编号 436 更改通知

MB系列

MB系列部分型号的柱塞(操作部)的材料变更

MB 系列按钮的变更

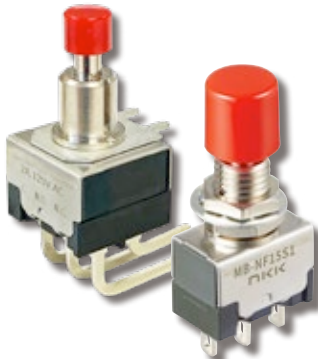
MB 系列轻触式按钮的操作板材质将进行变更, 此次变更包含 MBNR 和 MBNF (原 MB2400 和 MB2500)。MBNR 将采用衬套安装、支架 PC 安装和嵌入式安装三种方式, 而 MBNF 则仅采用衬套安装方式。
目前的操作面板材料为聚甲醛, 将改为聚对苯二甲酸丁二醇酯 (PBT)。此次变更适用于标准型号和定制型号的开关。受影响的标准型号请参照下表 (第 1&2 页)。

位置	变更前	变更后
柱塞	聚甲醛	聚对苯二甲酸丁二醇酯 (PBT)
